«Жилой район в границах ул. Тимофея Кармацкого - Мельникайте и берега реки Тура в г. Тюмени. 3 очередь строительства. Корректировка. Многоквартирный жилой дом ГП-12 с встроенно-пристроенным подземным паркингом. Многоквартирный жилой дом ГП-13 с встроенно-пристроенным подземным паркингом»

Многоквартирный жилой дом ГП-13 с встроенно-пристроенным подземным паркингом

Архитектурные решения.

26091-13_K6_AP_РД

План кровли на отметке +5,200. Секция 13.6

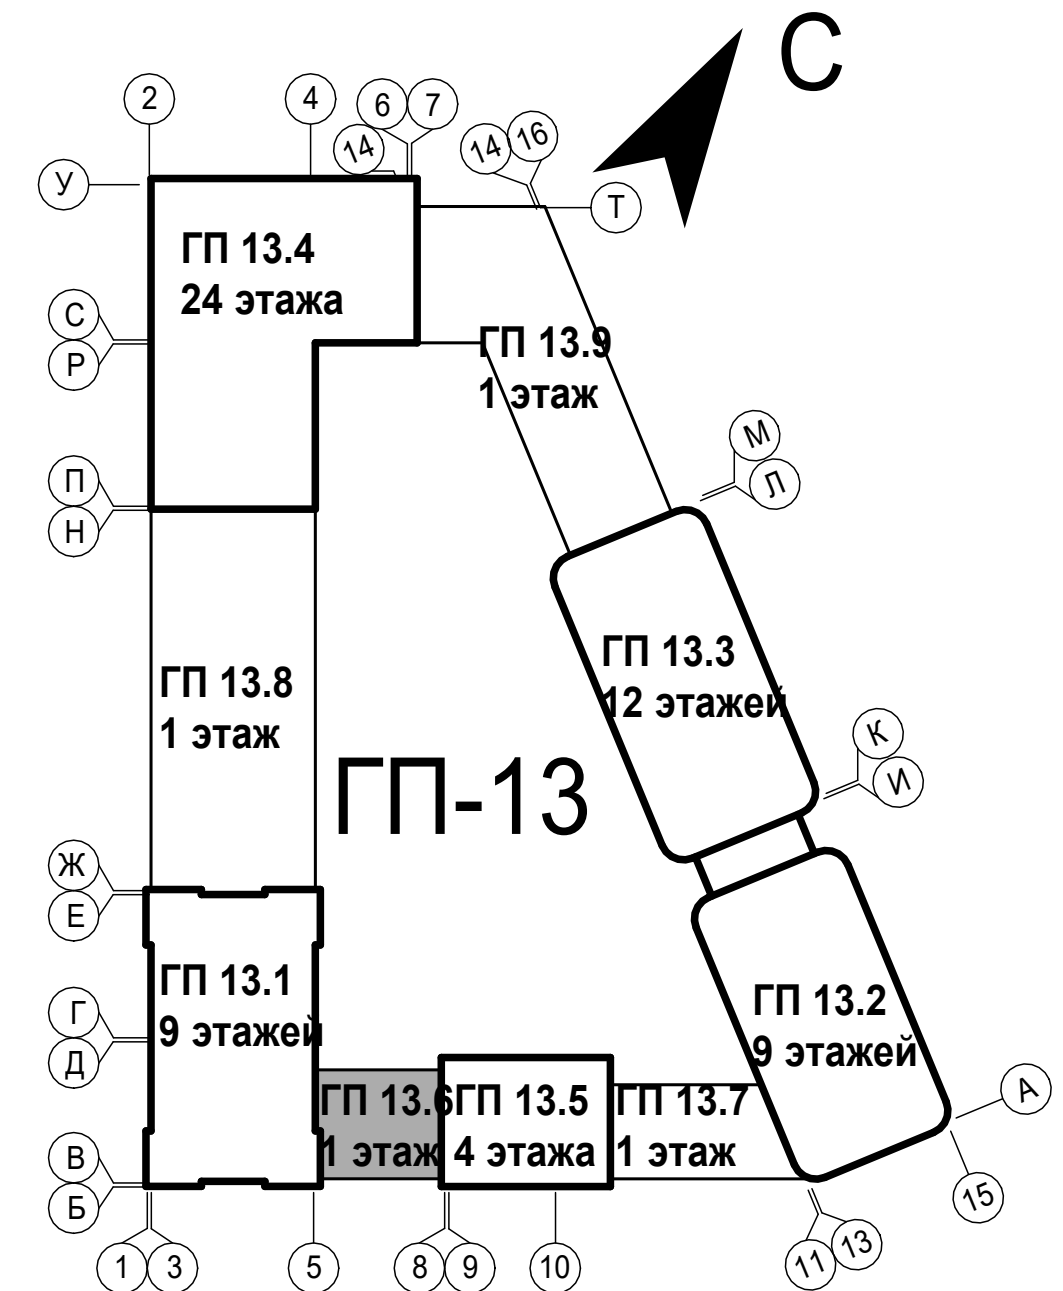
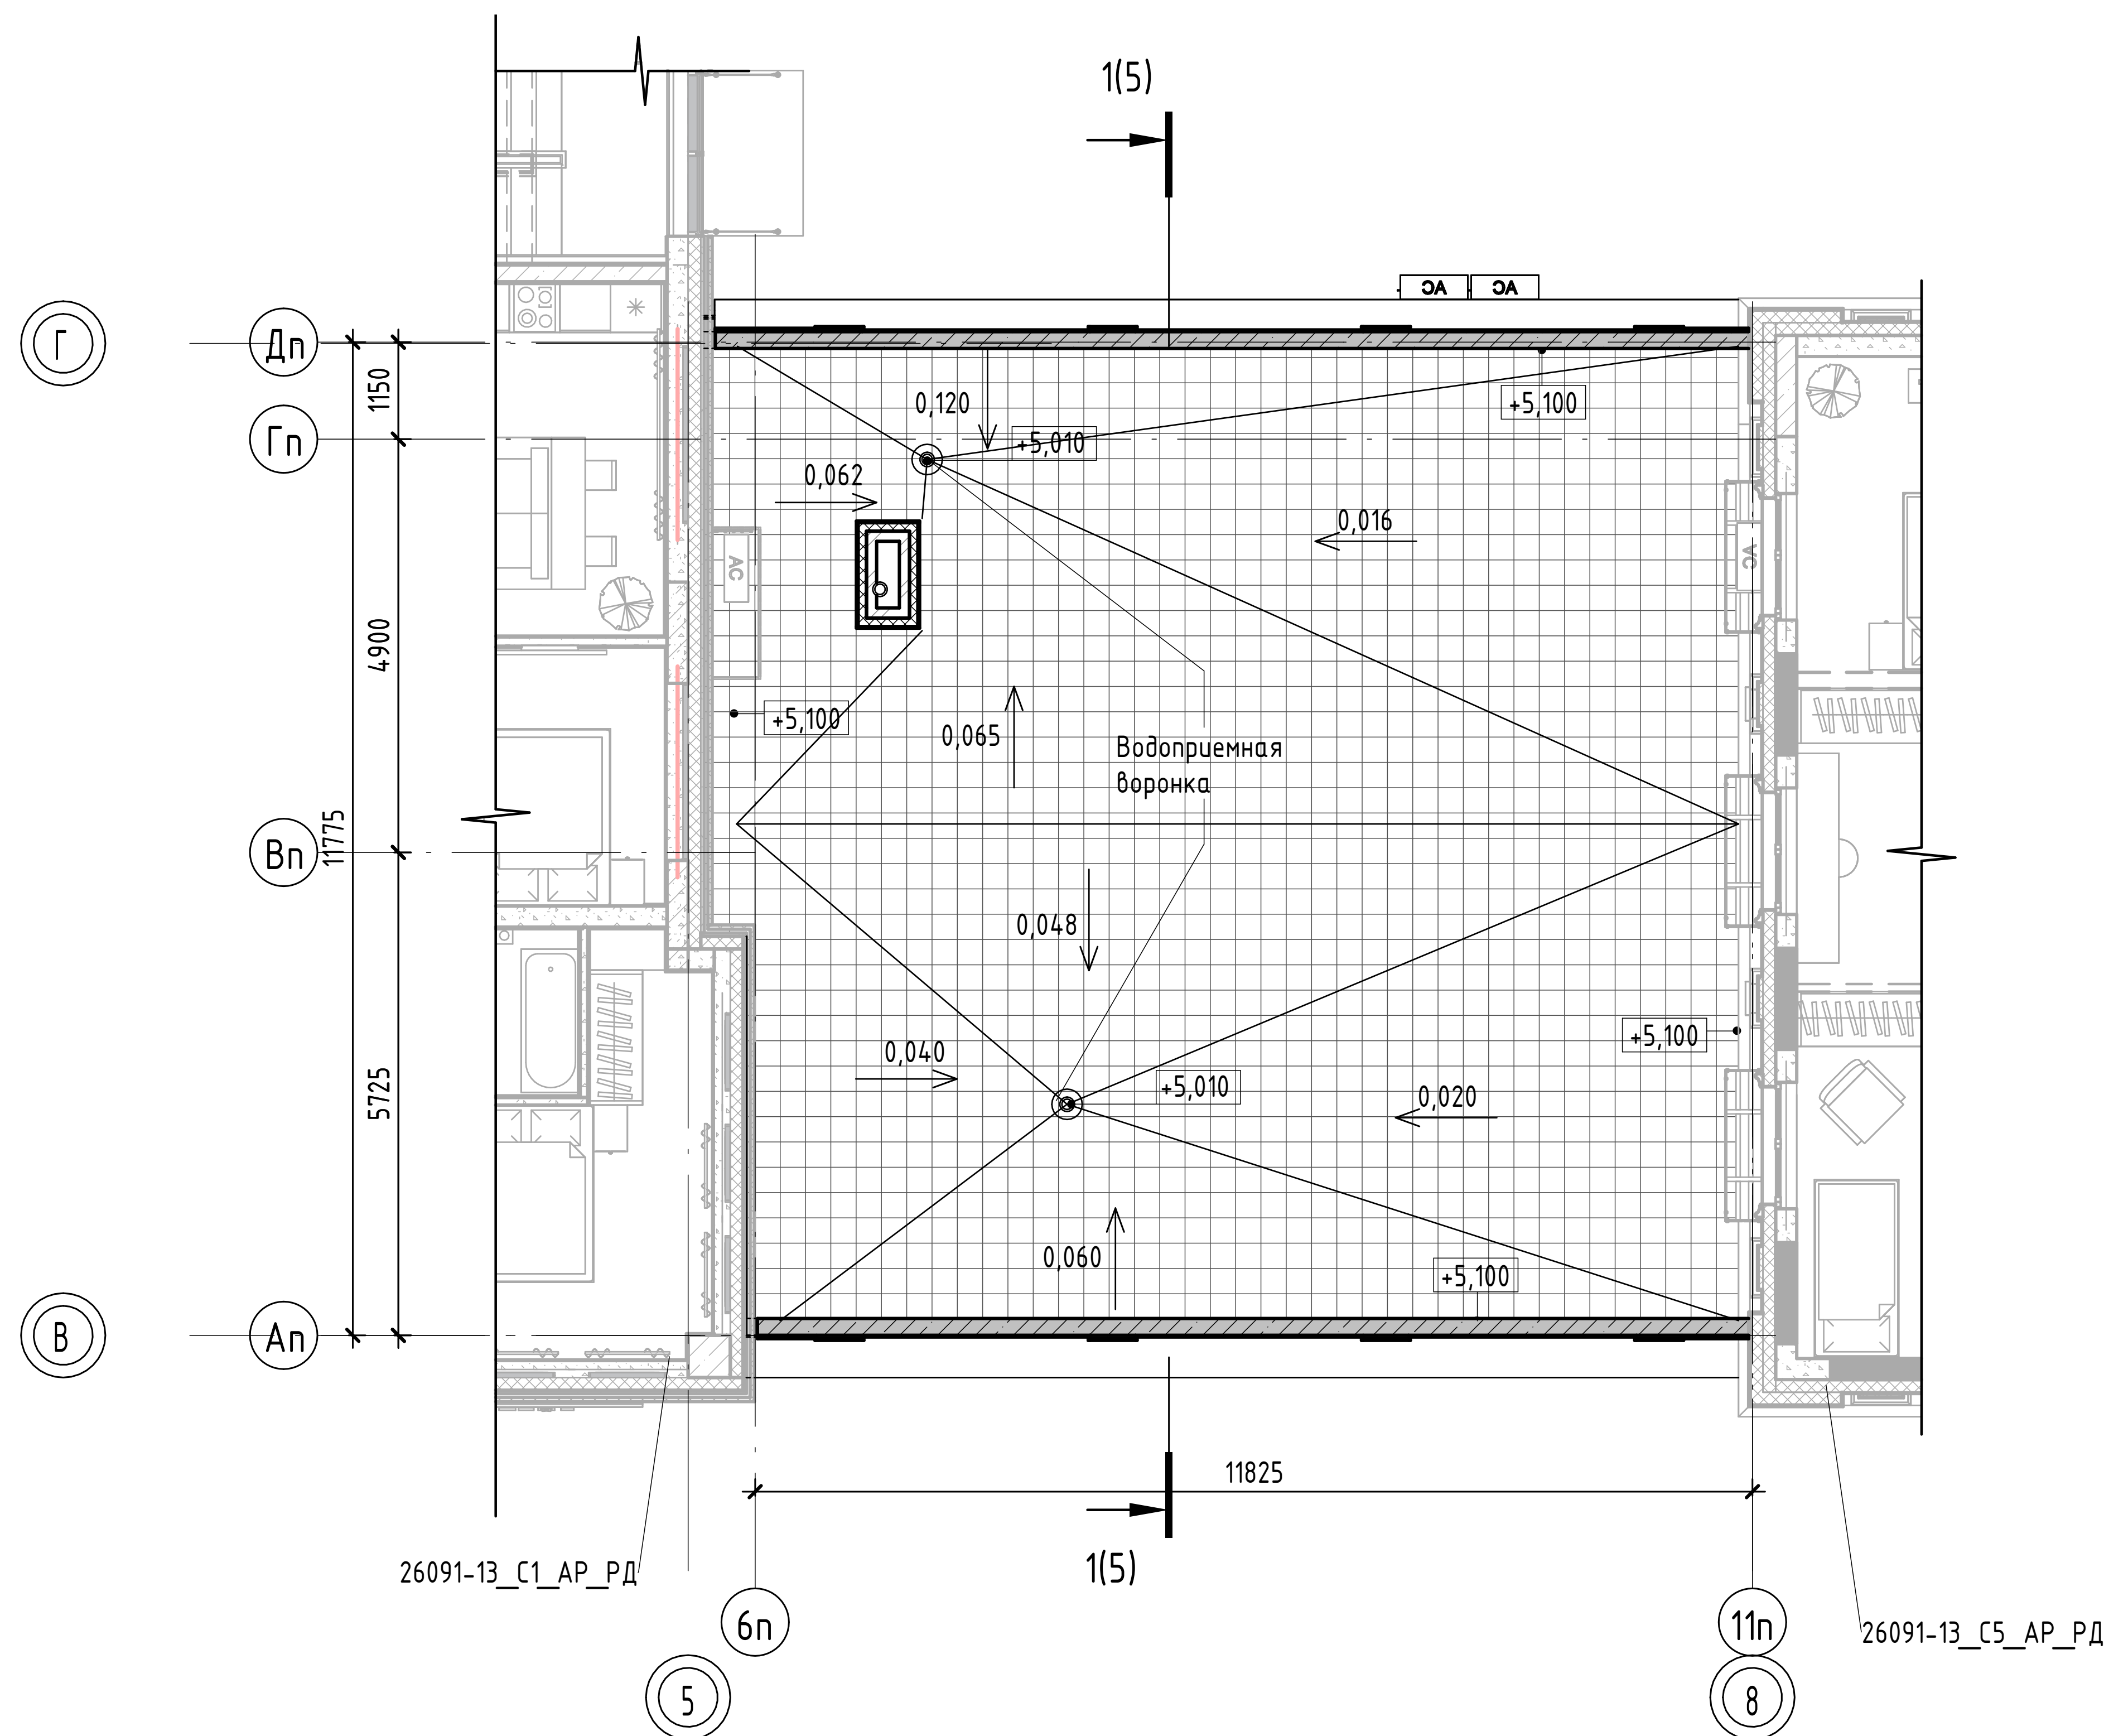
Разрешение		Обозначение	26091-13_K6_AP_РД		
№ 0003-25		Наименование объекта строительства	Жилой район в границах ул. Тимофея Кармацкого – Мельникайте и берега река Тура в г. Тюмени. 3 очередь строительства. Корректировка. Многоквартирный жилой дом ГП-12 с встроено-присоединенным подземным паркингом. Многоквартирный жилой дом ГП-13 с встроено-присоединенным подземным паркингом		
Изм.	Лист	Содержание изменения		Код	Примечание
Графическая часть:					
7	1	Откорректирована ведомость основных комплектов рабочих чертежей.		1	Изм.7 (Зам.)
	4.1-4.2	Добавлены планы кровли на отметке +5,200 и на отметке +5,500.		1	Изм.7 (Нов.)

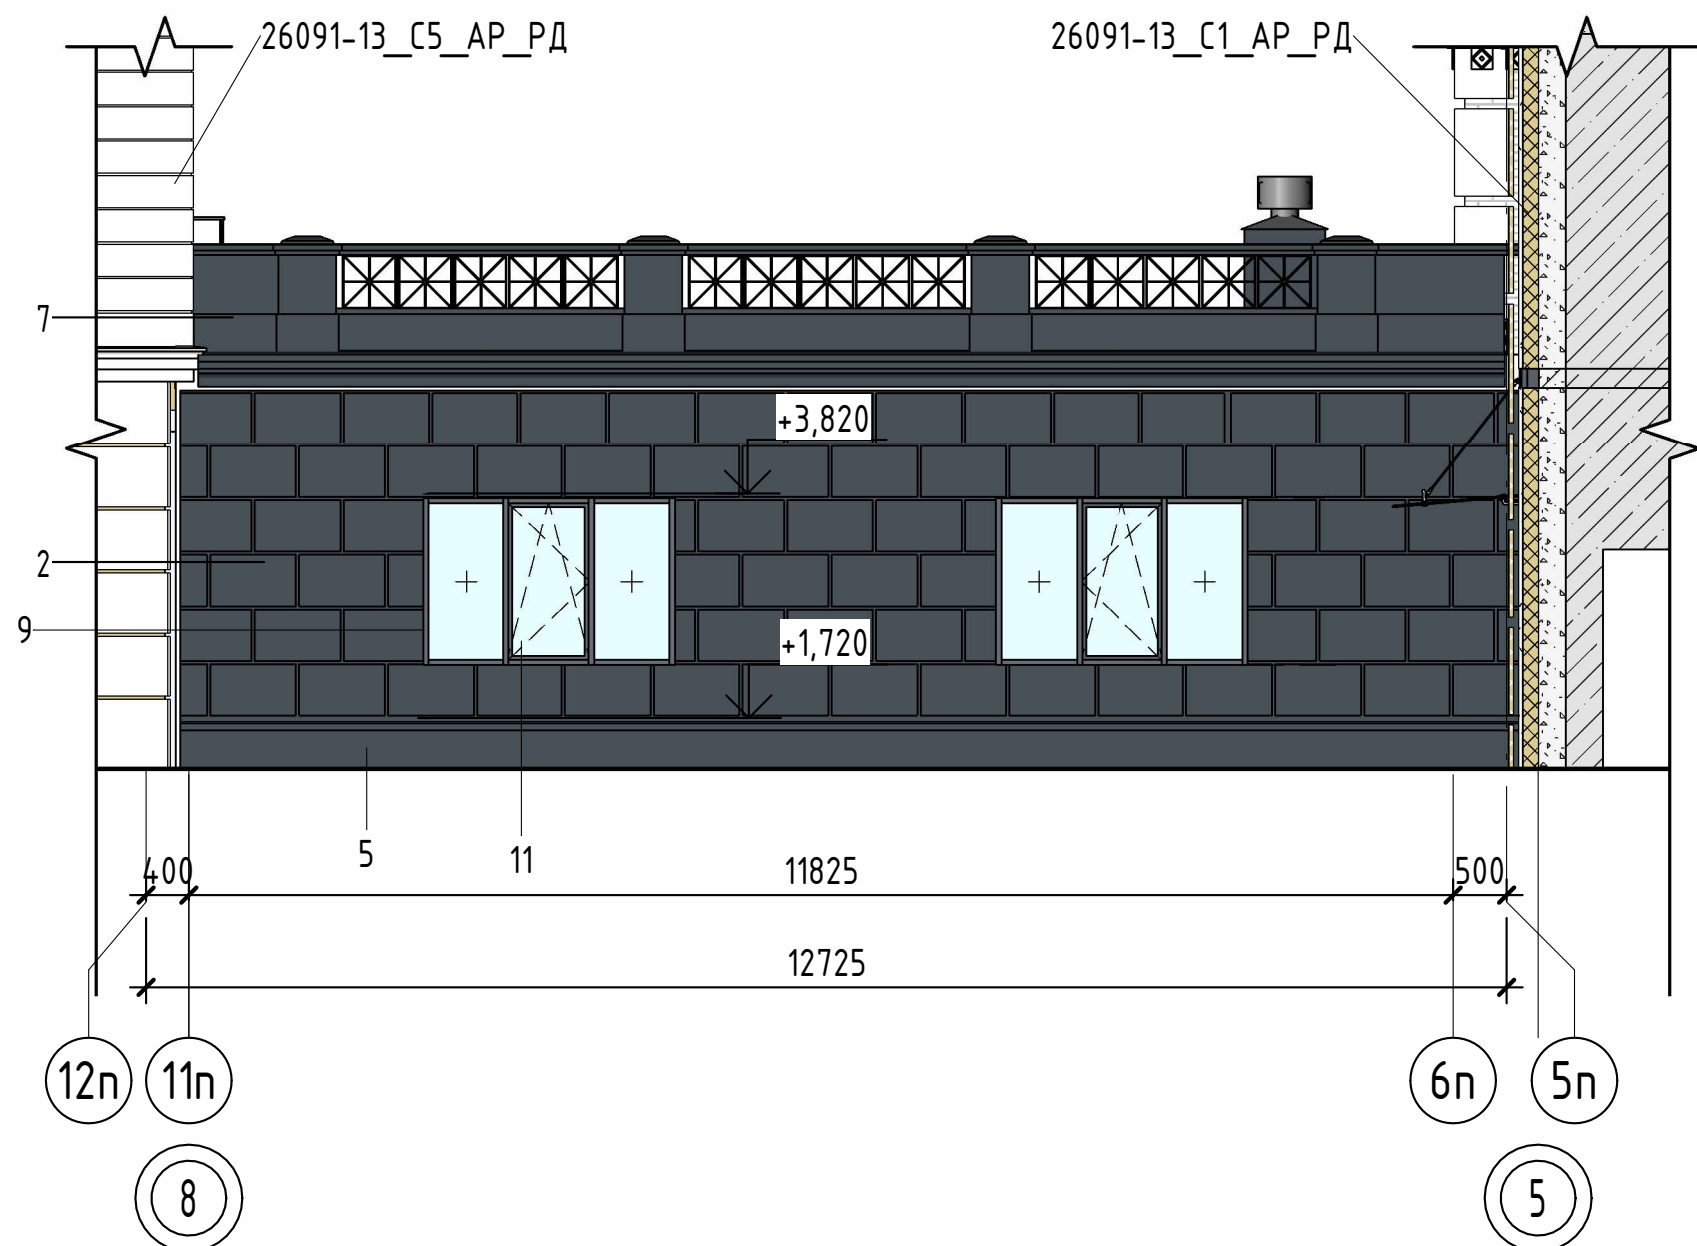
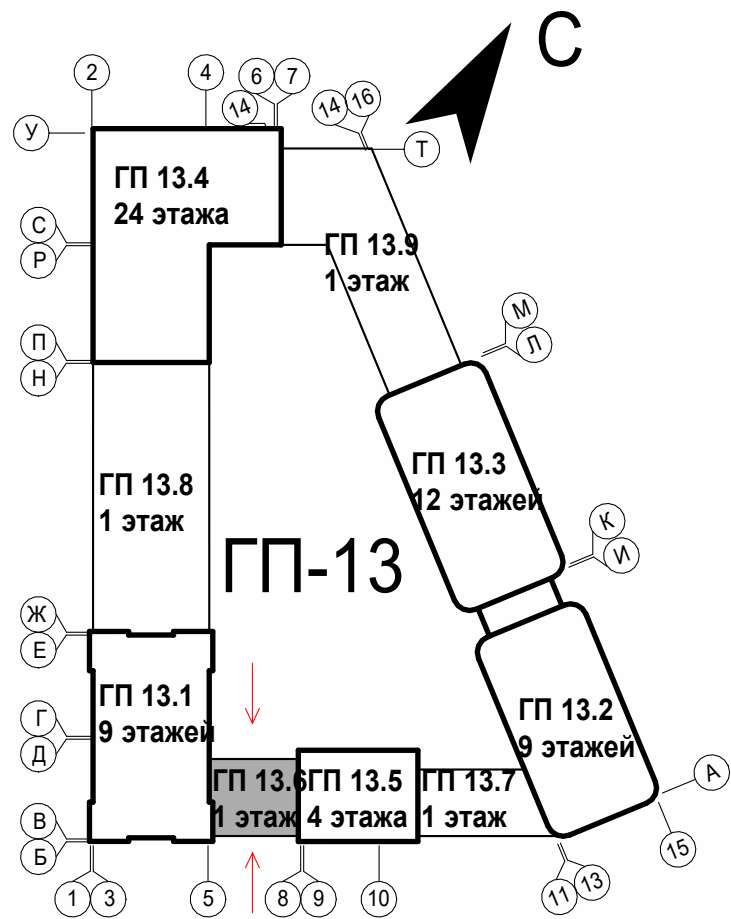
Разрешение		Обозначение		26091-13_K6_AP_РД				
№ 0003-25		Наименование объекта строительства		Жилой район в границах ул. Тимофея Кармацкого – Мельникайте и берега река Тура в г. Тюмени. 3 очередь строительства. Корректировка. Многоквартирный жилой дом ГП-12 с встроено-присоединенным подземным паркингом. Многоквартирный жилой дом ГП-13 с встроено-присоединенным подземным паркингом				
Изм.	Лист	Содержание изменения			Код	Примечание		
Графическая часть:								
4	1	Откорректирована ведомость основных комплектов рабочих чертежей.			1	Изм.4 (Зам.)		
	2	В подвале добавлено место размещения наружного блока кондиционера нежилого помещения.			1	Изм.4 (Зам.)		
	4	Откорректированы высотные отметки.			1	Изм.4 (Зам.)		
	6	Добавлена маркировка заполнения проемов на фасадах.			1	Изм.4 (Зам.)		
	6, 7	Исключена корзина для кондиционера			1	Изм.4 (Зам.)		
	7	Добавлено примечание про материал панелей для вывесок			1	Изм.4 (Зам.)

Разрешение		Обозначение	26091-13_K6_AP_PD		
№ 0003-25		Наименование объекта строительства	Жилой район в границах ул. Тимофея Кармацкого – Мельникайте и берега река Тура в г. Тюмени. 3 очередь строительства. Корректировка. Многоквартирный жилой дом ГП-12 с встроено-присоединенным подземным паркингом. Многоквартирный жилой дом ГП-13 с встроено-присоединенным подземным паркингом		
Изм.	Лист	Содержание изменения		Код	Примечание
Графическая часть:					
9	1	Откорректирована ведомость основных комплектов рабочих чертежей.		1	Изм.9 (Зам.)
	7	Откорретирована ведомость отделки		1	Изм.9 (Зам.)

1. Под вывески на фасадах предусмотреть отделку из композитных панелей RAL7016 размерами 2,4х0,95м (3 шт.) суммарная площадь отделки = 7 м².
